S.S. 51 "di Alemagna" Provincia di Belluno

Attraversamento dell'abitato di Valle di Cadore

PROGETTO ESECUTIVO

ELABORATI GENERALI VERIFICA DI OTTEMPERANZA Relazione di Verifica di Ottemperanza

Figura 66 – Barriere previste in corrispondenza dell'area di cantiere 2.

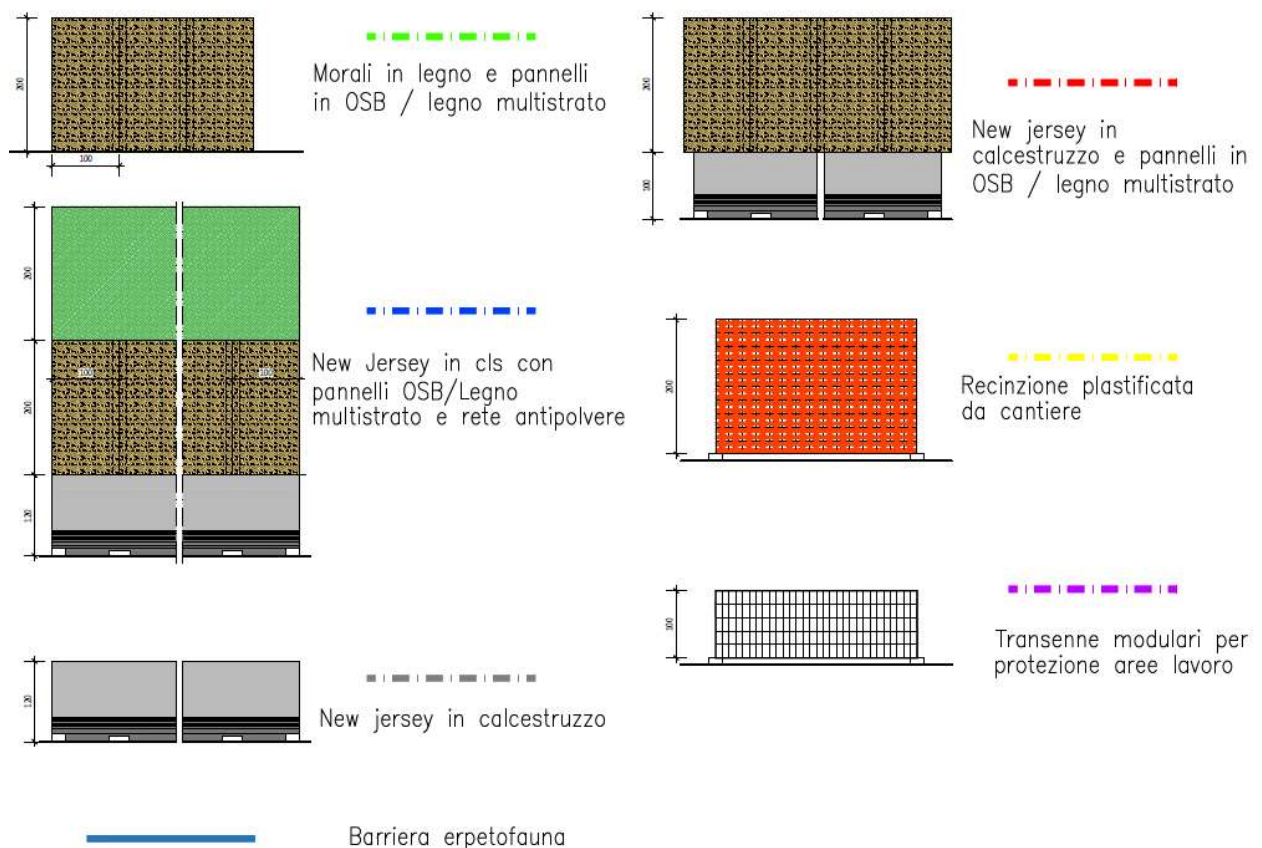
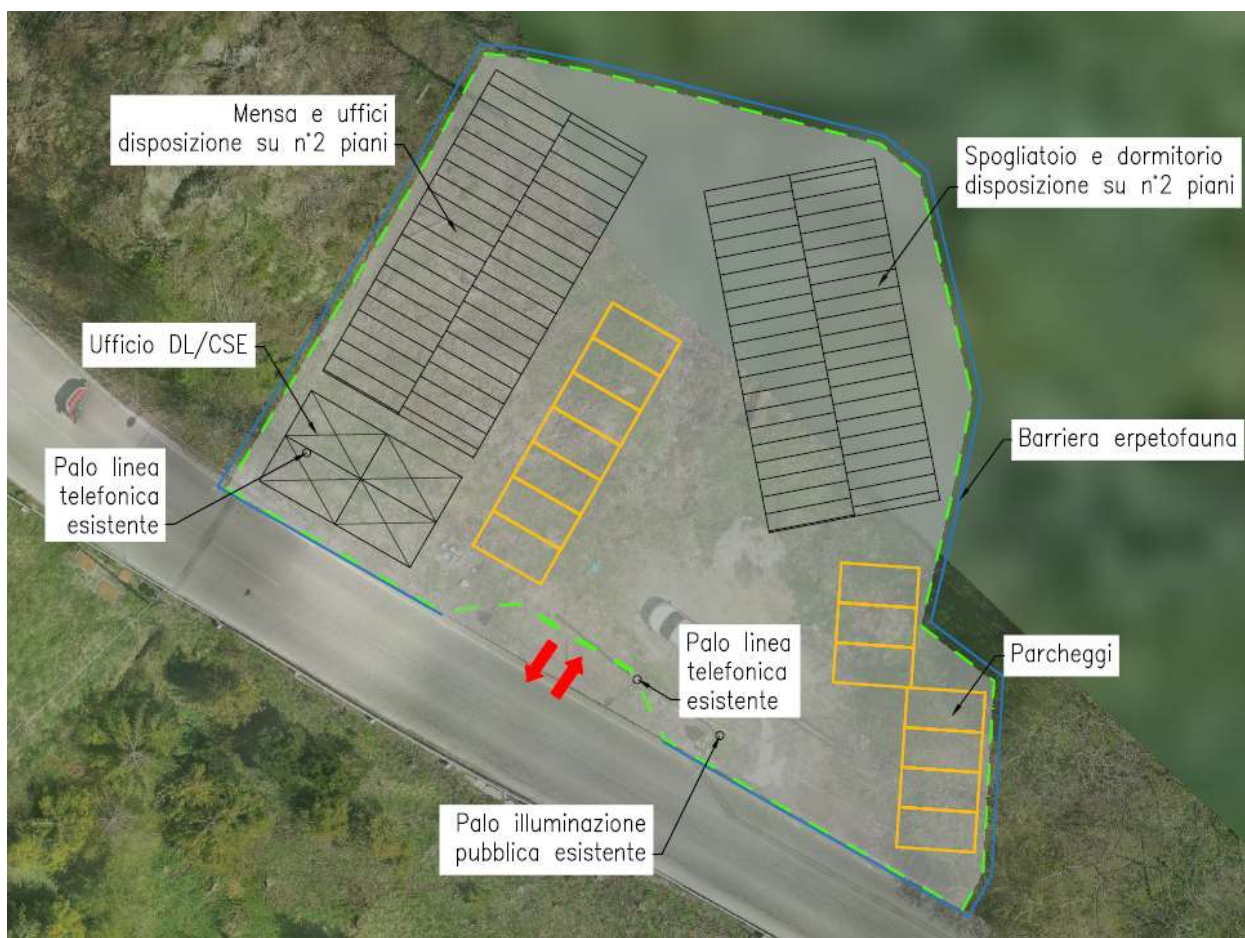
La prescrizione è stata recepita nel progetto della cantierizzazione. Di seguito si riporta, a titolo di esempio, la perimetrazione dell'area 2 con diversi tipi di barriere. Per maggiori dettagli si rimanda alla tavola Campo base e cantieri operativi: Layout aree di cantiere T00CA00CANPL02.
